工程指示 / 要求簡箋(E.I.)

工程指示編號：EI / 2953 / 21 修改版次：I

工程編號：J851 工程名稱：青衣明翹匯

工程項目：後裝百葉窗型材（第二批）- 鋁料加工圖

名稱	百葉組裝圖	制圖	吳沛瑜	2021.01.14	修改
材料	詳見加工圖	復核			日期
顏色	UCT534193SC-3 3COAT-深灰	批准			圖號 L50/UG

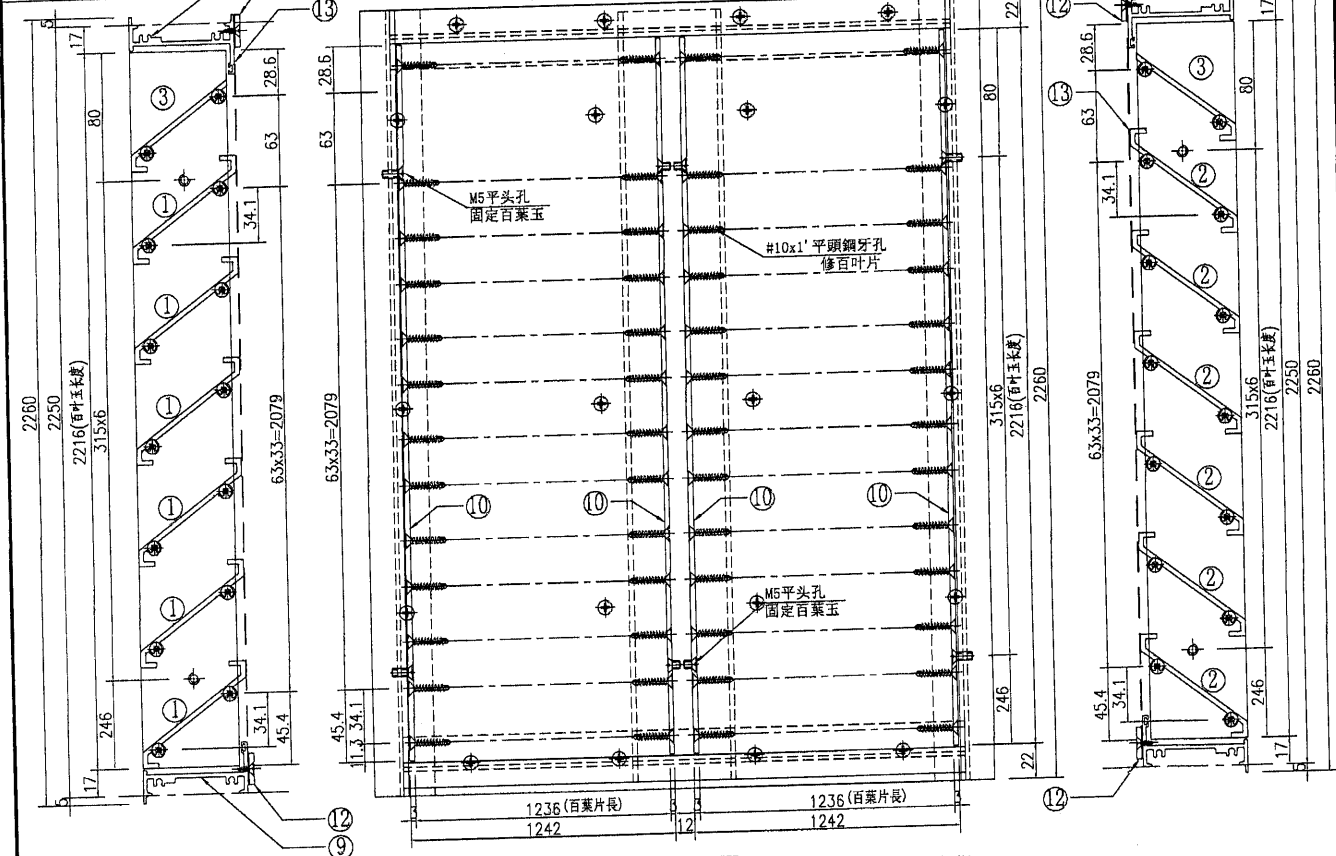
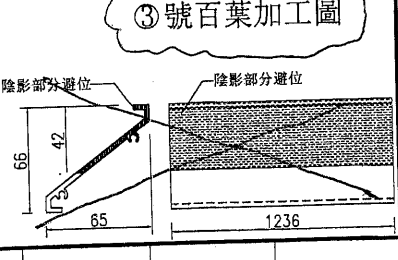
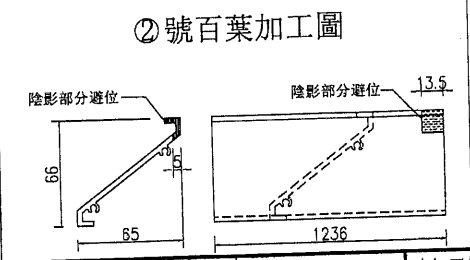
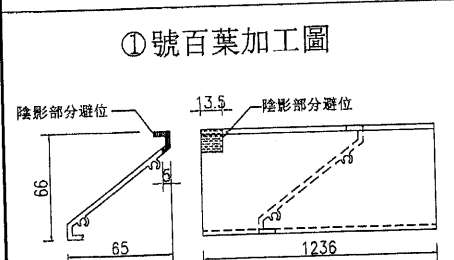
請按附件修改圖紙。

看附頁 1
